Projektwettbewerb und Weiterbearbeitung Gewerbeschulhaus Schänzlihalde in Bern

Beurteilung durch das Preisgericht

Beurteilung durch die Expertenkommission

Bericht der Expertenkommission

Lageplan 1:1500 (weiterbearbeitetes Projekt)

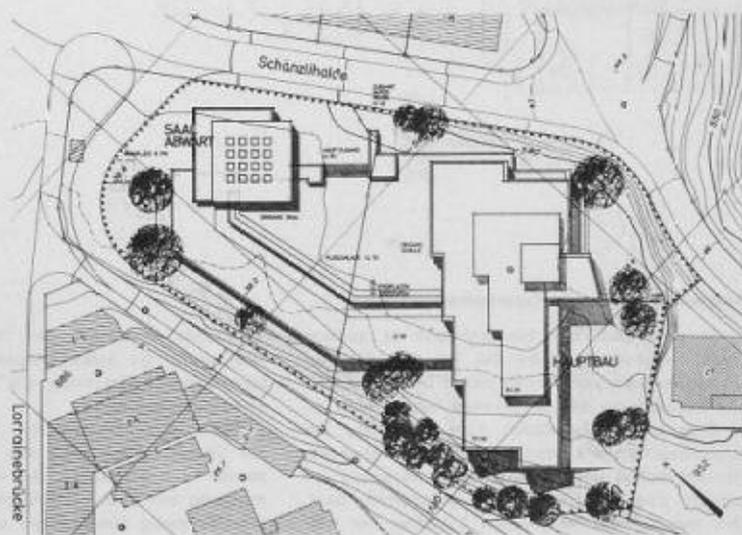
Der Verfasser setzt der heutigen Gewerbeschule eine kräftige, senkrecht zum Aareraum stehende Baumasse gegenüber, die an die Südostgrenze des Areals gerückt ist. Damit wird eine wohl-tuend weiträumige, auf Tiefenwirkung angelegte Brückenkopfgestaltung erreicht. Der Baukörper fügt sich dank seiner differenzierten kubischen Gliederung überzeugend in die stark modellierte Geländeformation beim Schänzlihügel ein. Der dem Hauptbau nordwestlich vorgelagerte Flachbau tritt von der Lorrainebrücke und der Schänzlihalde her nur als bescheidene Geländeterrassierung in Erscheinung, die die Ueberleitung zum freistehenden gut platzierten Saalbau an der Nordostecke bildet. Die weitgehende Ueberbauung des Areals und die Terrainenabgrabungen auf der Westseite bedingen die Opferung wertvollen Baumbestandes. Durch das Abrücken des Hauptgebäudes von der verkehrreichen Lorrainebrücke kommen die Unterrichts-räume in den ruhigsten Teil des Areals zu liegen. Die bestehende Bebauung längs der Schänzlihalde wird durch die Neubauten nicht beeinträchtigt. Die talseitige Freihaltung dieser Strasse von hohen Gebäudemassen schafft aus-nehmend grösszügige, den schönen Ausblick in den Aareraum freigebende Zugangsverhält-nisse.

Velo- und Autoparkierung sind im Gebäude-innern angeordnet und werden erst vom hinteren Teil der Zufahrtsstrasse her erschlossen, so dass der Fussgängerzugang unbelastet von Kreuzungen und Parkflächen bleibt.

Das Eingangsgeschoss mit Schüleraufenthalts-raum, Verwaltungs- und Lehrerräumen zeichnet sich durch eine betrieblich und räumlich klare, in guter Beziehung zum Pausenplatz stehende Gestaltung aus. Die Verkehrsflächen der Ober-geschosse mit ihren stufenweisen halbenartigen Ausweitung stellen eine sympathische räumliche Bereicherung des zweibündigen Grund-riss-Systems dar. Die Anordnung und Verteilung der verschiedenen Abteilungen und Berufs-gruppen in den einzelnen Geschossen ist im all-gemeinen richtig. Die Raumgruppe Steinbearbei-tung und Modellieren im 3. Obergeschoss ist nicht annehmbar. Den Anforderungen der Flexi-bilität wird trotz der gelockerten Grundrissform mit ihren gebrochenen Raumfolgen generell Rechnung getragen. Die Gestaltung des 4. und 5. Obergeschosses ist kubisch und grundriss-lich interessant, aber etwas aufwendig. Die Räume des Druckereigewerbes im Sockelge-schoss haben einen eigenen Zugang und eben-erdige Anlieferung. Sie sind betrieblich gut zu-sammengefasst und durchwegs ausreichend belichtet. Die abgewinkelte Form einiger Räume dürfte die Uebersichtlichkeit im Unterricht etwas beeinträchtigen.

Der freigestellte Saaltrakt mit Abwartwohnung ist im Innern gut organisiert und interessant gestaltet. Die Lage der gut besonnten Abwart-wohnung in der Nähe des Hauptzuganges ist vorteilhaft. Kubischer Aufbau und Fassaden be-kunden einen sichern Gestaltungswillen, der sich manchmal jedoch zu formalen Uebersteige-rungen verleiten lässt (Treppenhausepartie, Dach-ausbauten usw.). Das allzu summarische Vor-

gehen bei der konstruktiven Lösung des Haupt-gebäudes mit seinen übermässigen Auskragen-gen steht im Widerspruch zu der sonst sorg-fälligen Durcharbeitung des Projektes. Mit 49 800 m² umbauten Raumes liegt das Projekt im Mittel der eingereichten Entwürfe. Als Gesamtleistung stellt das Projekt eine Lö-sung dar, die in den wesentlichen Belangen der gestellten Aufgabe weitgehend gerecht wird.

Weiterbearbeitung 1:800

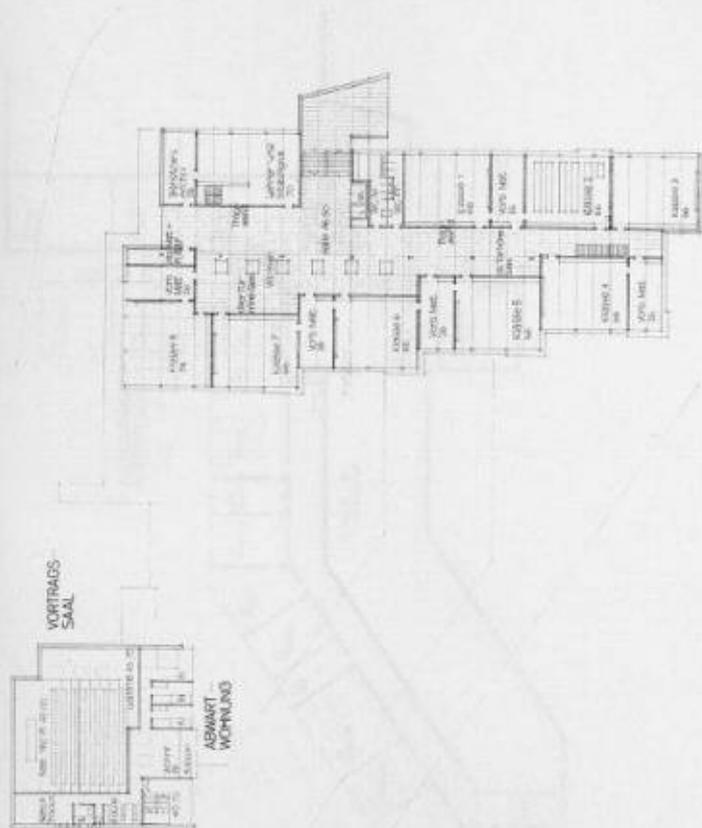
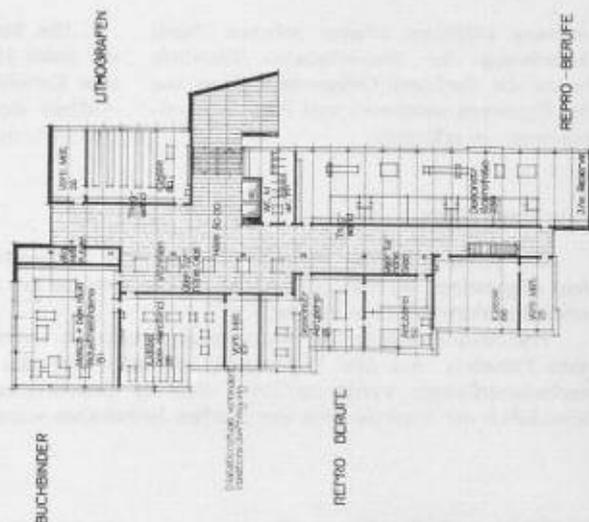
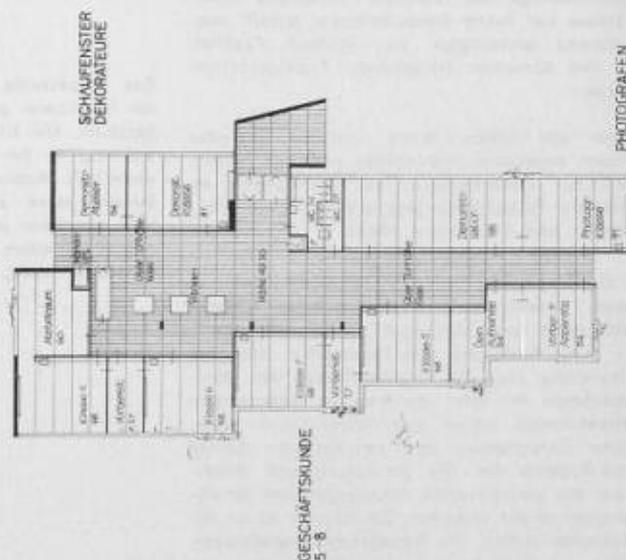
In städtebaulicher Hinsicht und in seinem kubischen Aufbau behält das Projekt seine im Wettbewerb ausgewiesenen hohen Qualitäten bei. Die Gruppierung der Baumassen tritt in eine lebendige und massstäblich gute Beziehung zur Gewerbeschule und Topographie des Aarehanges. Hervorzuheben ist die grosszügig und schön angelegte Zugangspartie mit vorgelagertem Saal. Die von der städtebaulichen Situation her ein-

leuchtende Staffelung des Hauptbaukörpers erfährt durch die balkonartigen Eckelemente eine formalistische Betonung, die vom Grundriss her nicht motiviert ist.

Trotz einer angestrebten Vereinfachung sind die Dachaufbauten und der Treppenhausvorbau immer noch aufwendig. Die vorgeschlagene Vermengung von Stahl- und Betonbauweise ist konstruktiv wenig überzeugend und wirkt sich auch

Die im Wettbewerbsbericht geforderte Verlagerung einzelner Betriebsgruppen ist erfüllt. Dagegen ist bei der Weiterbearbeitung die vom Schubetrieb geforderte Flexibilität nicht in genügendem Masse berücksichtigt worden.

Lageplan 1:1500 (weiterbearbeitetes Projekt)

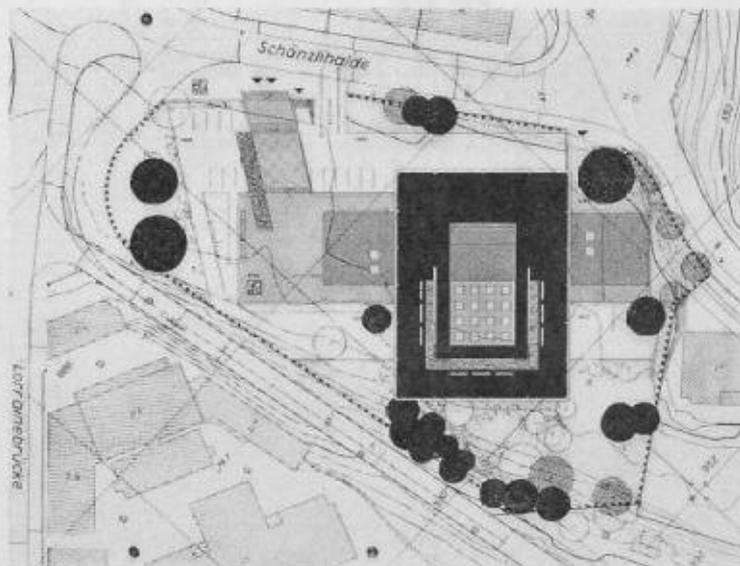
Durch einen markanten und präzisen Akzent wird der östlich der Lorrainebrücke liegende Raum eindeutig bestimmt. In seiner Stellung und Ausbildung vermeidet der neue Baukörper, trotz grosser Ausmasse, eine Riegelwirkung. Ausserdem ist die Distanz zur bestehenden Gewerbeschule so bemessen, dass sich die beiden Gebäude nicht konkurrenzieren. Das um das neue Gebäude liegende Gelände ist im ganzen richtig in die Projektierung einbezogen; so kann auch das starke Abgraben gegen den Altenbergrain angenommen werden, da sich der Bau mit seinen zwei Sockelgeschossen auf organische Weise in der so geschaffenen Zone kräftig verankert.

Ein offenes und als durchgehende Terrasse ausgebildetes Erdgeschoss gliedert die grosse Baumassee wohlthuend. Die Verwaltungsräume und der Vortragssaal fügen sich als Baukörper einfach in die Gesamtkonzeption ein. Auto- und Veloparkplatz sind oberirdisch angeordnet und beherrschen zu sehr die Hauptzugangszone.

Der ganze Bau gruppiert sich auf logische und klare Weise um einen offenen Kern, an welchem auch, gut übersichtlich, die Treppen und der Sanitärblock angeordnet sind. Der systematisch durchgeführte Aufbau entspricht der gewünschten Flexibilität der Raumabfolge. Jedoch kann der Kern mit 26 m Höhe für die unteren Geschosse nicht mehr als Lichthof bezeichnet werden.

Der Schüleraufenthaltsraum ist aus den Plänen nicht ersichtlich. Der Vortragssaal liegt richtig und kann auch bei Abendanlässen auf einfache Weise erreicht werden. Das Verteilen der Verwaltung auf zwei Geschosse ist betrieblich nachteilig. Die Lage der Atwartwohnung jedoch ist gut und ruhig. Interessant ist der Vorschlag, den Modellier-, Mal- und Zeichenunterricht als Einheit in die Sockelgeschosse zu verlegen. Dadurch entstehen schöne und lebendige Möglichkeiten der Benützung. Jedoch kommen durch diese Disposition die Reproduktionsberufe in die oberen Geschosse zu liegen. Obschon die hauptsächlichsten Demonstrations- und Maschinenräume über der freien Eingangspartie angeordnet sind und damit die Konstruktion nicht zu stark beeinflussen, ist diese Anlage betrieblich kritisch. Sie beeinträchtigt auch die Flexibilität der betroffenen Stockwerke. Dagegen wird im ganzen eine gute und natürliche Trennung zwischen Fach- und Lehrlingskursen erreicht und ein übermässiger Betrieb auf den Treppen vermieden, da ja zudem die Schüler der oberen Geschosse den zweiten als Dachterrasse ausgebildeten Pausenplatz berützen können. In dieser Anordnung rechtfertigt sich auch ein über sieben Geschosse verteilter Betrieb.

allgemeinen dem systematisch durchgeführten inneren Aufbau. Hingegen ist eine durchgehende Verglasung der Fassaden, so wie vorgeschlagen, für den Unterricht in den über Eck liegenden

Lageplan 1:1500 (weiterbearbeitetes Projekt)

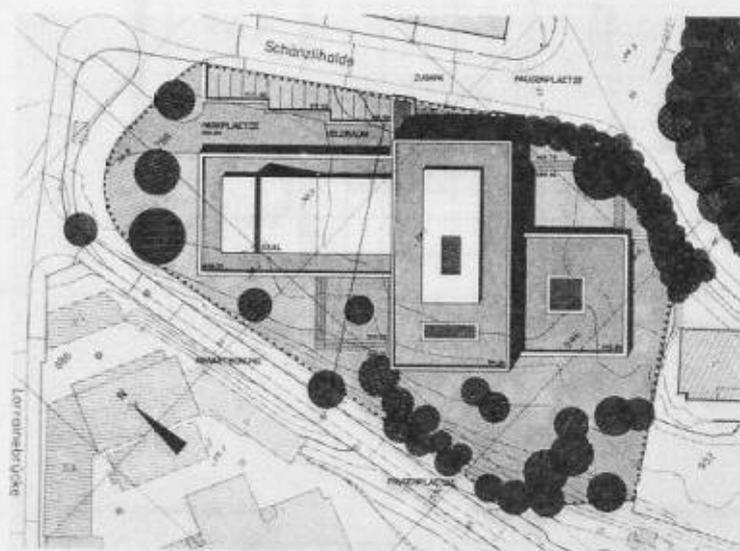
Der Verfasser schlägt eine Brückenkopflösung vor, die der bestehenden Gewerbeschule eine Baugruppe gegenüberstellt, deren markanter Hauptbaukörper senkrecht zum Aareraum steht. Durch die Kontrastwirkung der senkrecht zueinander stehenden Baumassen entsteht eine Tiefenwirkung und räumliche Ausweitung des Brückenkopfes, die überzeugend aus den topographischen Verschiedenheiten der beiden Brückenflanken entwickelt ist. Der zur Hauptsache zweigeschossig in Erscheinung tretende Sockelbau ist Z-förmig abgewinkelt und unterstreicht damit den natürlichen Geländeverlauf. Die konzentrierte Gesamtanlage ermöglicht die weitgehende Schonung des erhaltenswerter Baumbestandes längs der südwestlichen Hangpartie. Mit dem vorgeschlagenen Standort und der Senkrechtstellung des Hauptgebäudes rückt der Verfasser bewusst vom Verkehr ab; er erreicht damit eine ruhige Lage und günstige Orientierung der Unterrichtsräume. Die bestehende rückwärtige Bebauung an der Schänzlihalde wird durch die Neubauten kaum beeinträchtigt; Durch die Querstellung des Hauptgebäudes entsteht hier ein weiträumiger Strassenraum, der eine grosszügige Zugangsentwicklung erlaubt. Der Vorschlag für die teils offenen, teils gedeckten Parkierungsmöglichkeiten ist geschickt aus den Niveaudifferenzen der Zufahrten entwickelt.

Die Eingangspartie — mit Ausnahme der zu knapp bemessenen, nur vom Windfang aus zugänglichen WC-Anlagen — ist übersichtlich und grosszügig. Die Anordnung von Schüleraufenthaltsraum, Verwaltung und Vortragssaal im Eingangsgeschoss ist betrieblich gut, unbefriedigend jedoch ist der Zugang zum Vortragssaal durch eine lange Korridorzone; die Gestaltung des Vortragssaales selbst ist grundrisslich und kubisch eher flau.

Der organisatorische Aufbau entspricht in der Gesamtdisposition weitgehend den an einen Gewerbeschulbetrieb zu stellenden Anforderungen. Dies betrifft sowohl das gewählte Grundriss-System als auch die Grösse der zu einem Geschoss zusammengefassten Nutzflächen. Die Verteilung der Abteilungen und der verschiedenen Berufsgruppen auf die einzelnen Geschosse ist sinnvoll. Die Unterbringung der Keramikerfachklasse im dritten Obergeschoss muss aus betrieblichen Gründen abgelehnt werden. Die Abwartwohnung auf dem Dach liegt zu weit vom Eingang entfernt, Treppenanlage, Korridorräume und Pausensaufenthaltsmöglichkeiten sind so disponiert, dass trotz der starken Konzentration des Vertikalverkehrs der Schulbetrieb nicht beeinträchtigt wird. Die Darstellung der Fassaden beschränkt sich zu sehr auf Andeutung. Die Klarheit des kubischen und grundrisslichen Aufbaues lässt jedoch eine saubere, dem Charakter der Bauaufgabe angemessene Gestaltung zu. Mit rund 44 000 m³ liegt das Projekt unter dem Mittel der eingereichten Entwürfe. Das Projekt stellt sowohl städtebaulich wie schulbetrieblich einen wertvollen Lösungsvorschlag der Bauaufgabe dar.
